**CEI
IEC
900**

**AMENDEMENT 1
AMENDMENT 1**

1995-08

**Hand tools for live working up to
1 000 V a.c. and 1 500 V d.c.**

Figure 1 – Illustrations de types d'isolation d'outils (exemples)
Illustrations of insulation of typical tools (examples)

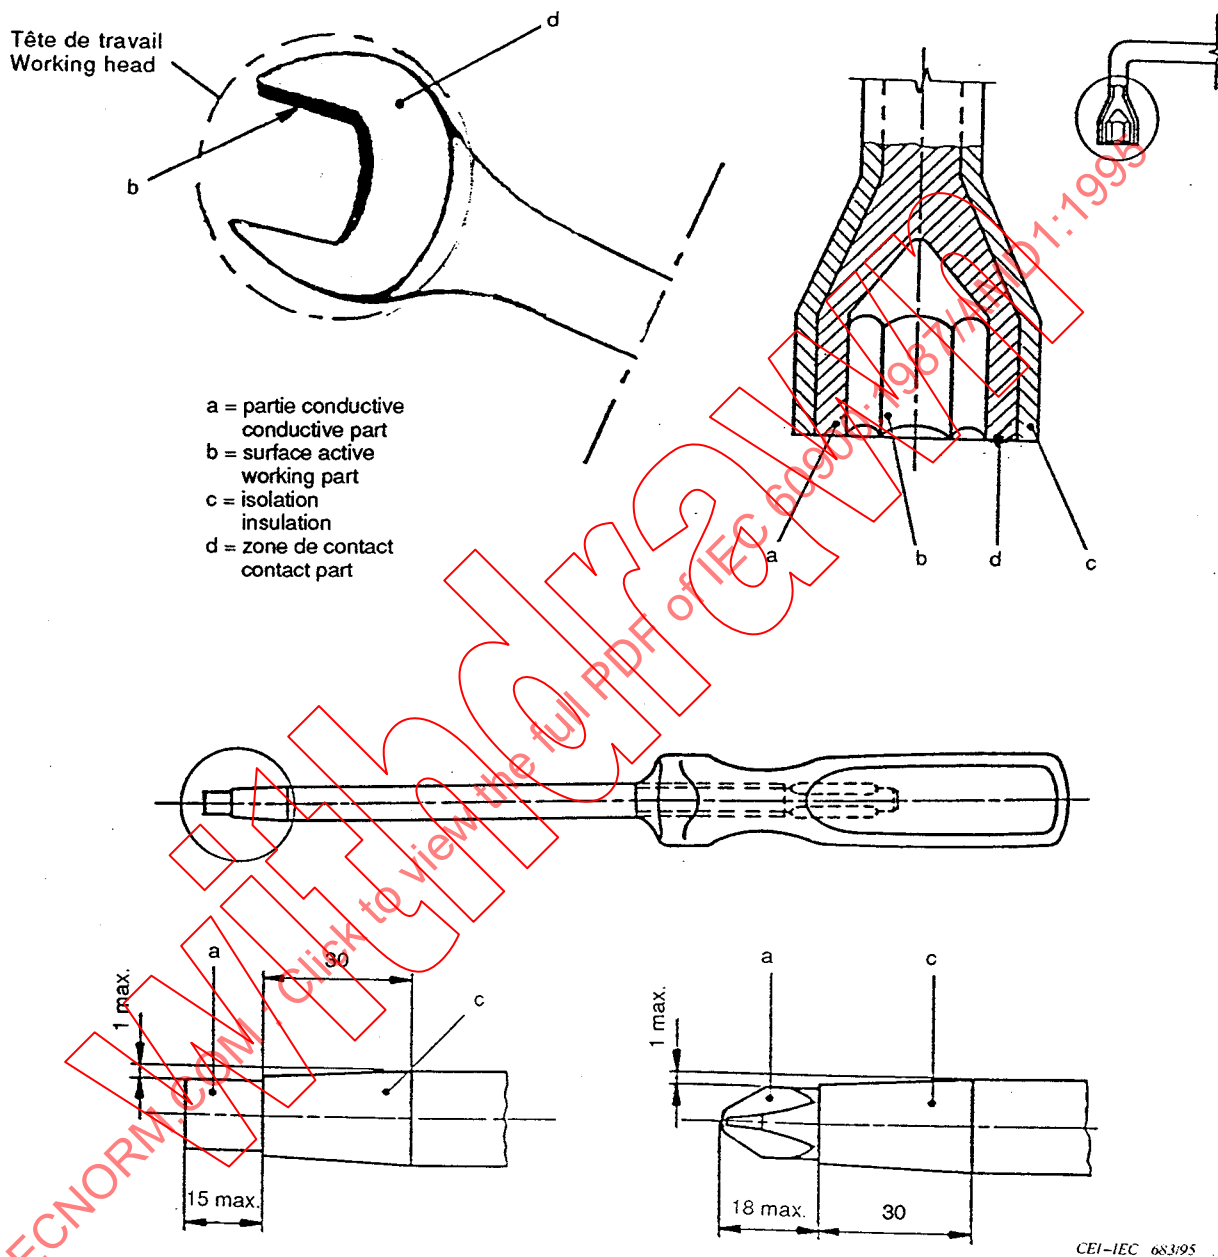
Remplacer la figure 1 existante par la nouvelle figure suivante:

Replace the existing figure 1 by the following new figure:

The blade insulation of screwdrivers shall be bonded to the handle. The outer diameter of the insulation, over a length of 30 mm, in area c of figure 1, shall not exceed by more than 2 mm the width of the blade at the tip. This area may be parallel or tapered towards the tip.

Figure 3 – Symbole de marquage (voir 3.2.5)

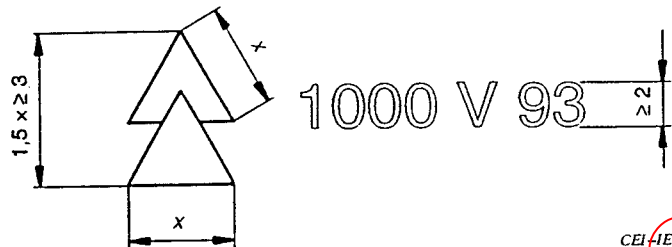
Remplacer la figure 3 existante par la nouvelle figure suivante:

Replace the existing figure 3 by the following new figure:

Figure 4 – Exemple de montage d'essais de choc (voir 4.3)

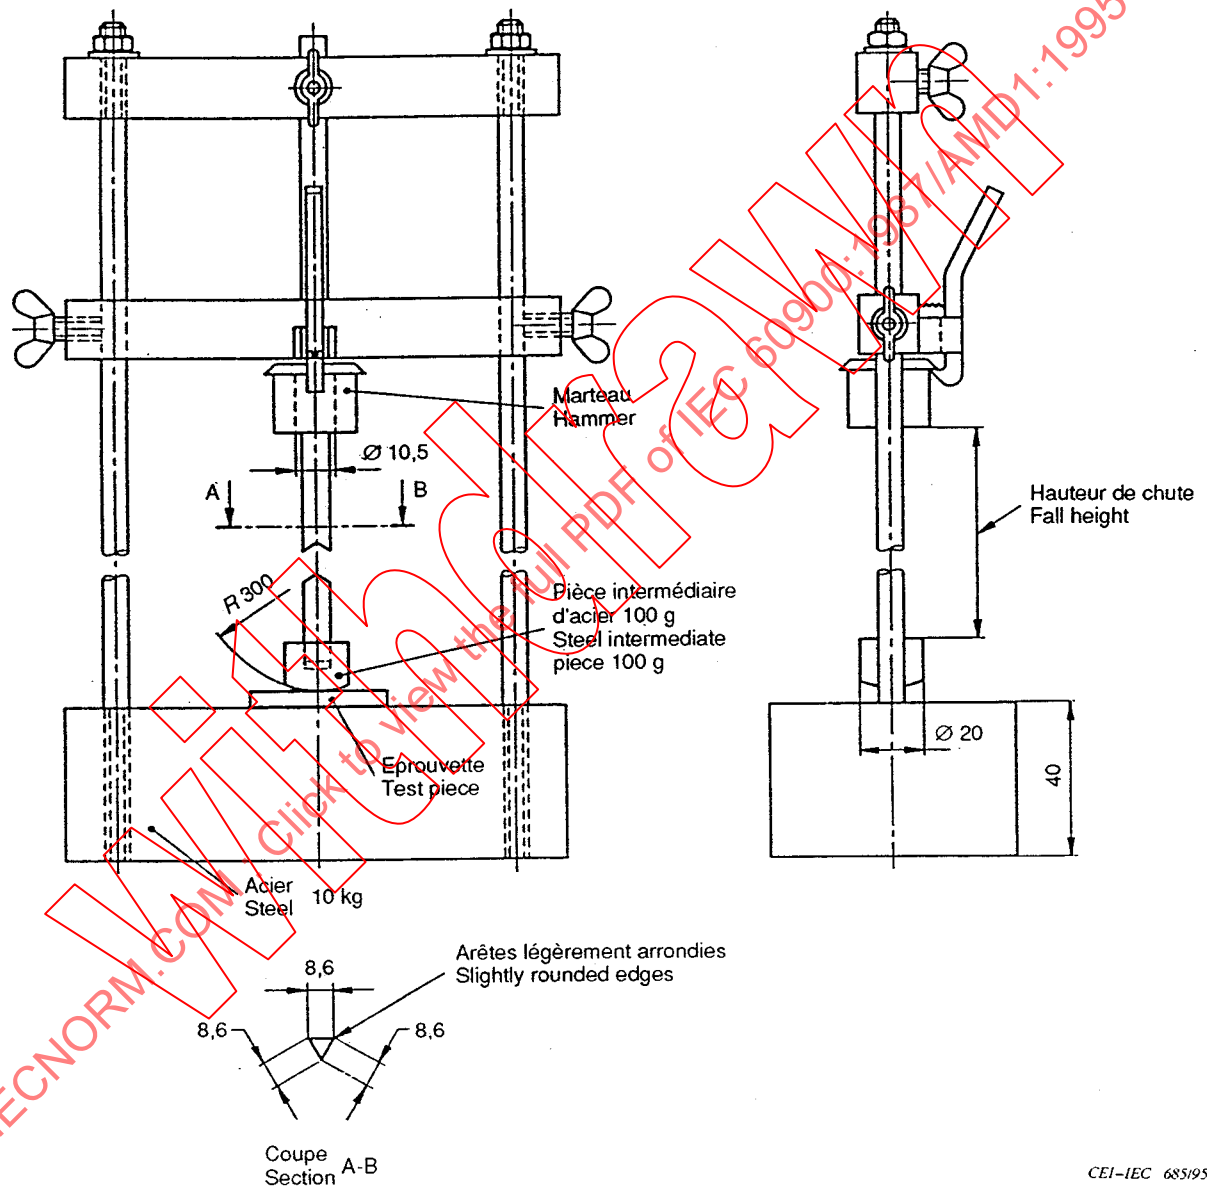
Remplacer la figure 4b existante par la nouvelle figure suivante:

Replace the existing figure 4b by the following new figure:

The test shall be carried out according to one of the two alternatives shown in figures 4a and 4b. The hardness of the hammer shall be at least 20 HRC.

Figure 6 – Montage d'essai diélectrique pour outils isolants (voir 4.4.3)

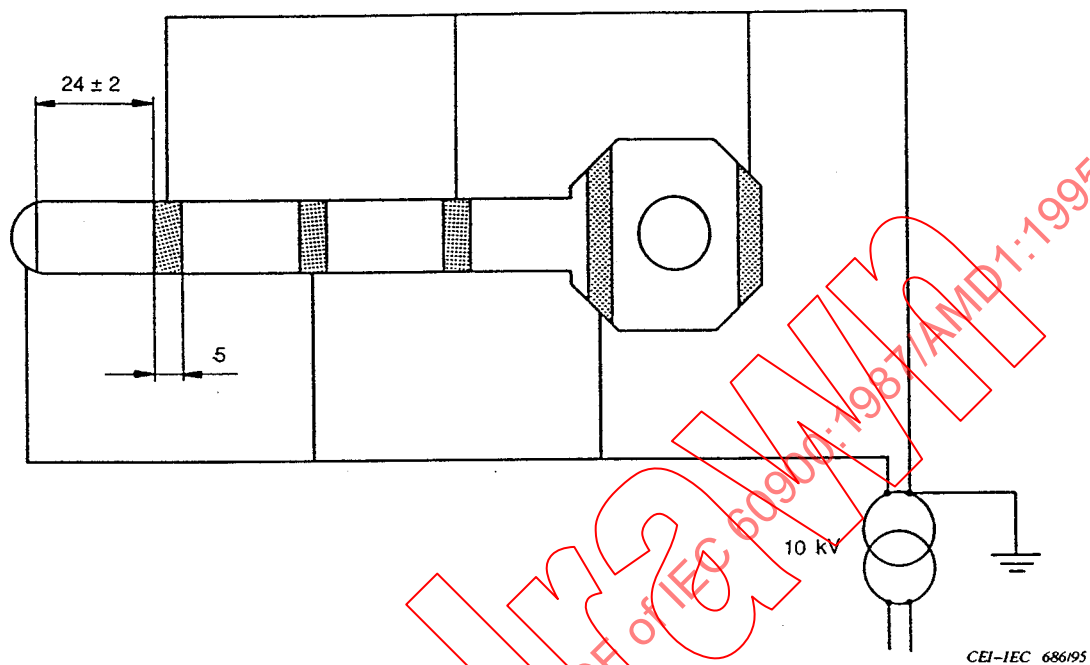
Remplacer les figures 6a et 6b existantes par la nouvelle figure 6 suivante:

Replace the existing figures 6a and 6b by the following new figure 6:

Electrodes of conductive tape or conductive paint, in 5 mm wide strips, shall be placed on the surface of the handle at intervals of $24\text{ mm} \pm 2\text{ mm}$ (see figure 6), in accordance with IEC 60. A voltage of 10 kV r.m.s. at 50 Hz or 60 Hz shall then be continuously applied for 3 min between each adjacent electrode.

Figure 7 – Essai de pénétration (voir 4.5)

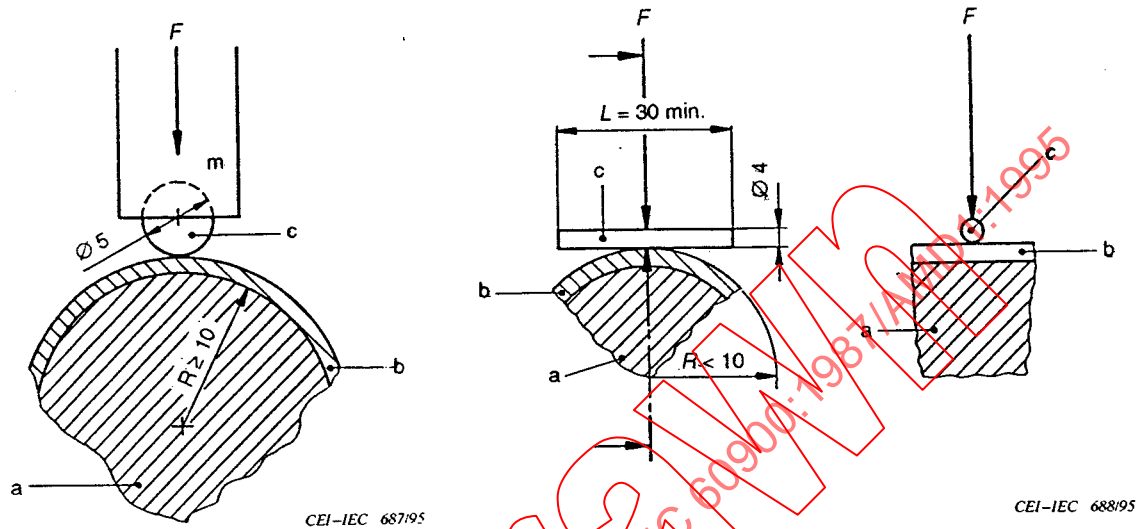
Remplacer la figure 7 existante par la nouvelle figure suivante:

Replace the existing figure 7 by the following new figure:

Figure 8a

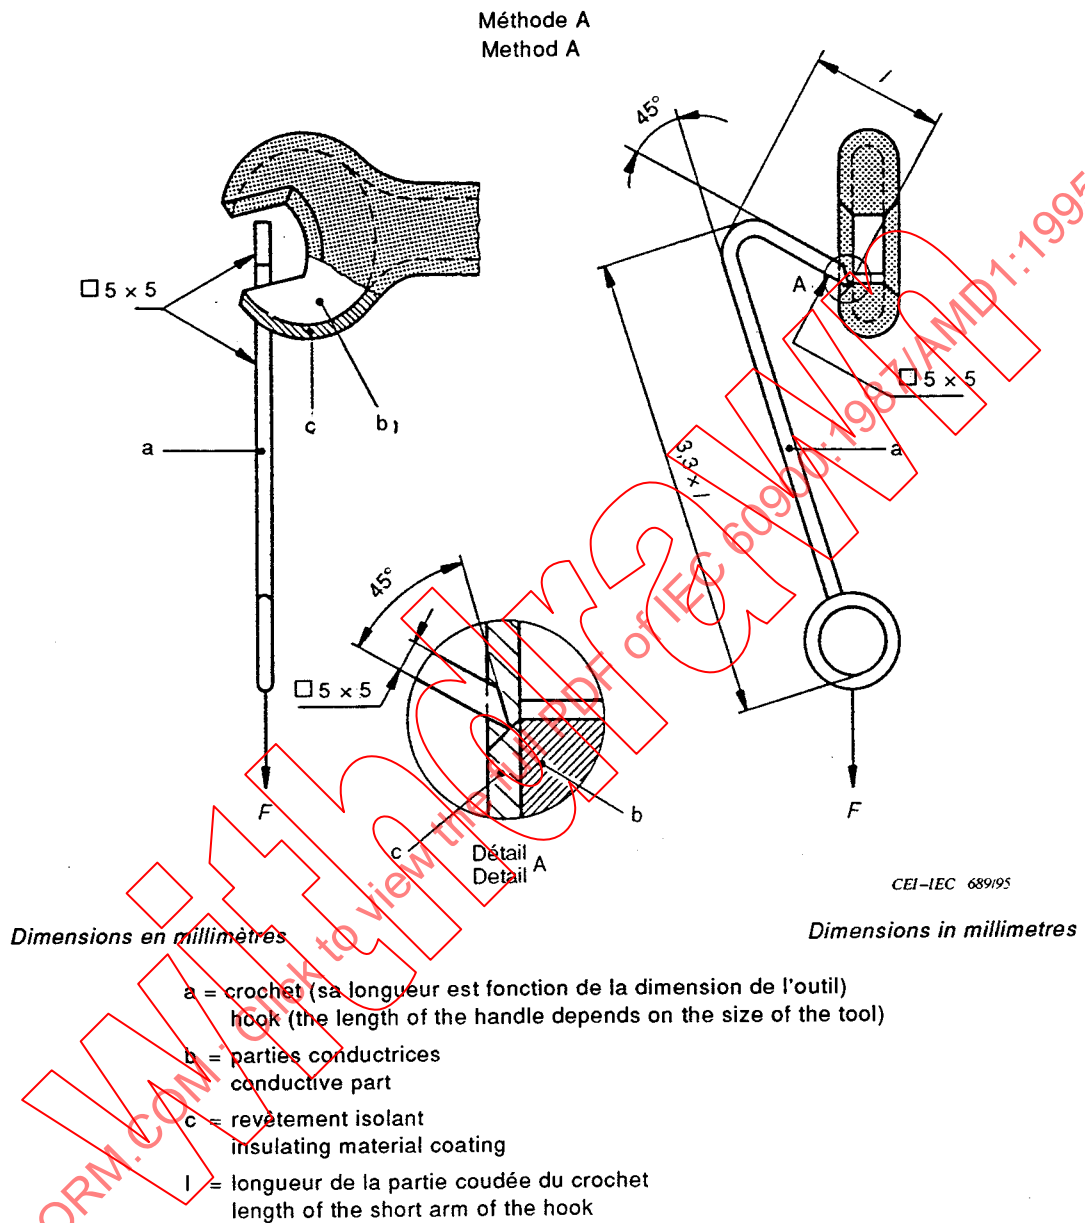
Remplacer la figure 8a existante par la nouvelle figure suivante:

Replace the existing figure 8a by the following new figure:

Figure 11 – Exemple de montage d’essai de non-propagation de la flamme (voir 4.7)
Example of a flame retardancy test arrangement (see 4.7)

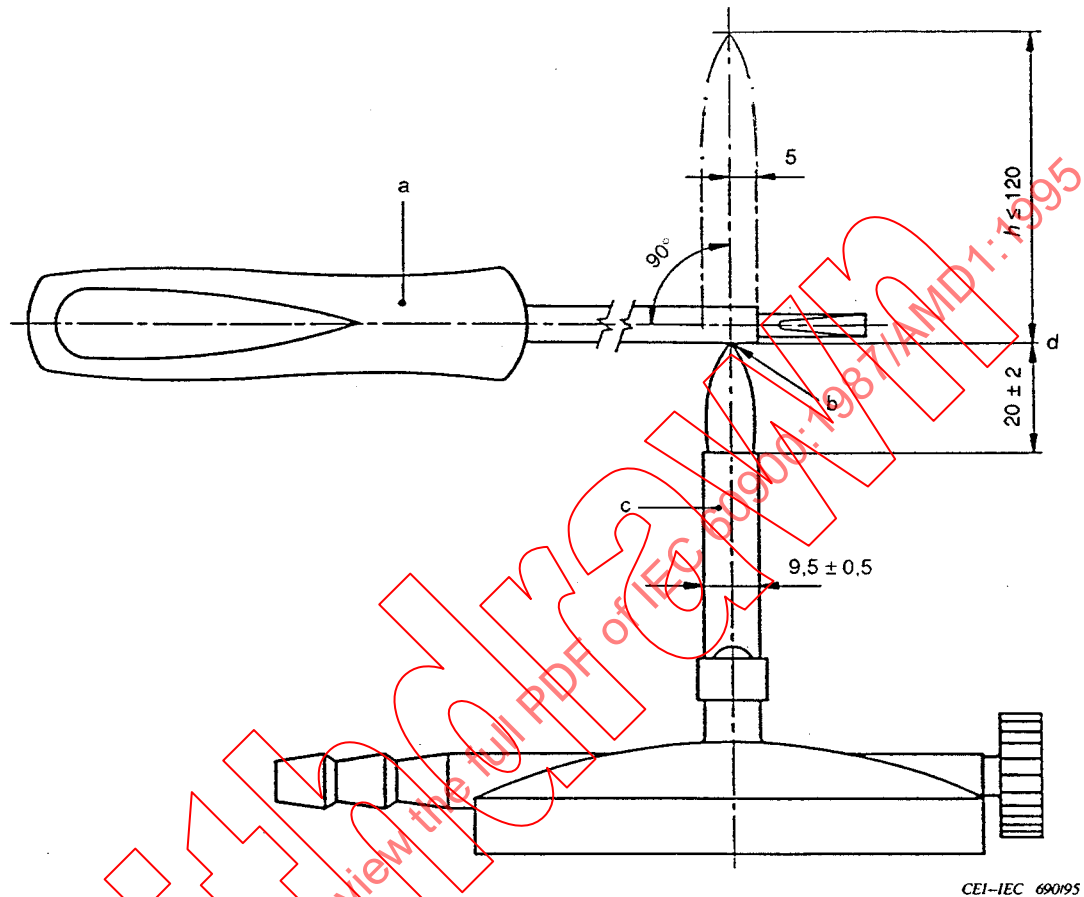
Remplacer la figure 11 existante par la nouvelle figure suivante:

Replace the existing figure 11 by the following new figure:

Figure 14 – Exemple d'isolation des manches des brucelles (voir 3.2.4)
Example for insulation of the handles of tweezers (see 3.2.4)

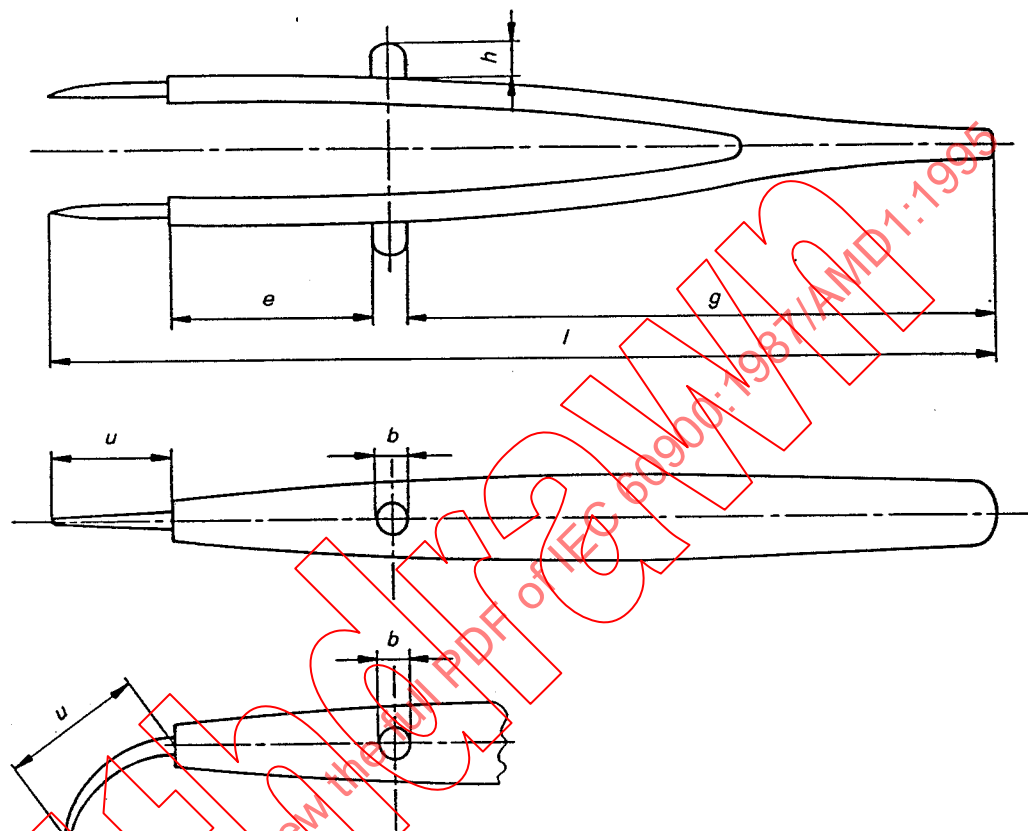
Ajouter, après la figure 13, la nouvelle figure 14 suivante:

Add, after figure 13, the following new figure 14:

The total length 1 shall be 130 mm minimum and 200 mm maximum. The length of the handle g shall be 80 mm minimum.

Both handles of the tweezers shall have a guard towards the working head. The guard shall not be movable. Its height h and width b shall be sufficient (5 mm minimum) to prevent any slipping of the fingers during the work towards the uninsulated working head u.

On both handles, the insulated part between the guard and the working head e shall be 12 mm minimum and 35 mm maximum.

In the case of tweezers with a metallic working head, the metallic part shall have a minimum hardness of HRC 35 at least from the working head up to the handles.

The uninsulated length u of the working head shall not exceed a length of 20 mm.
